# Shearwater Teric 펌웨어 출시 노트

버전 22 2021-12-20

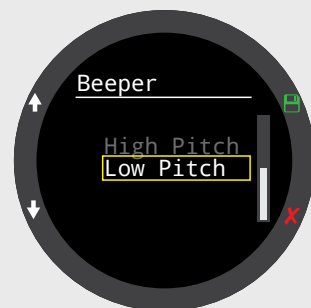
지원 언어:

- 繁體中文 (번체)
- 简体中文 (간체)
- 日本語 (일본어)
- Español (스페인어)
- 그 외 언어는 준비되는 대로 추가될 예정입니다.

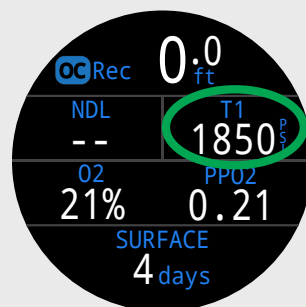
OC Rec 표준 레이아웃에서 TTS(상단 우측) 위치를 대체 디스플레이로 변경할 수 있습니다.
